<変更点>
45PL t0.8×53　42.4sq　端子間距離：46.8
要素　t1.0×60.8　60.8sq　端子間距離：45.04

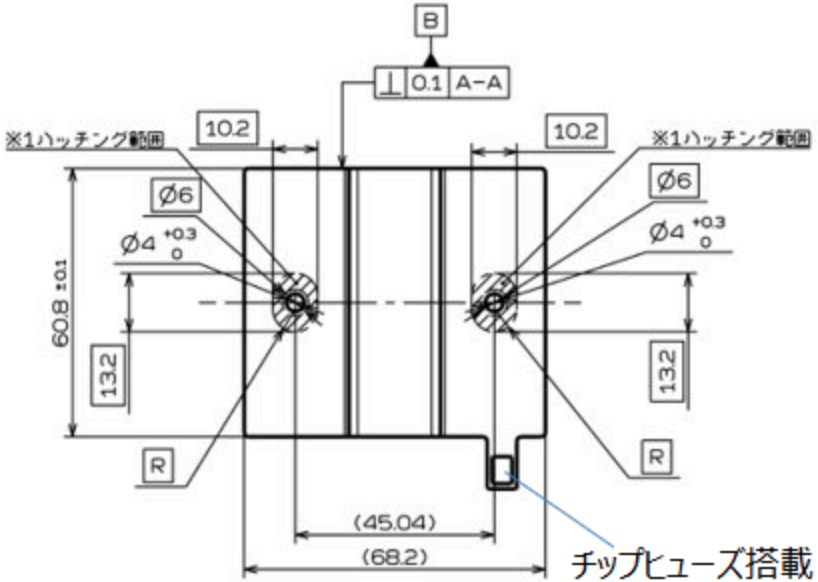
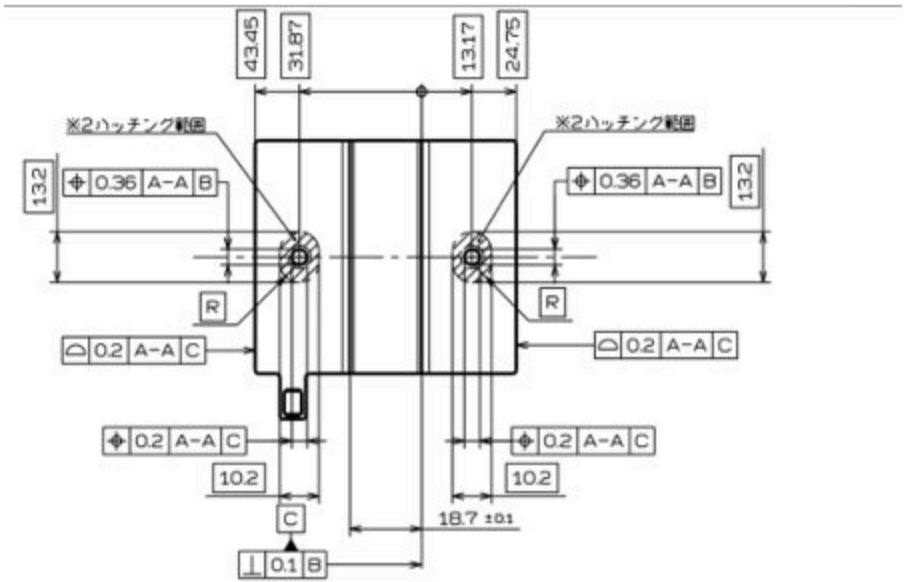
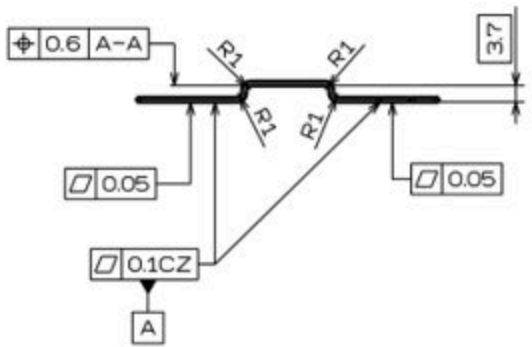
溶接部コイニング廃止

溶接要件に伴う寸法指示、油分、傷等の変更なし
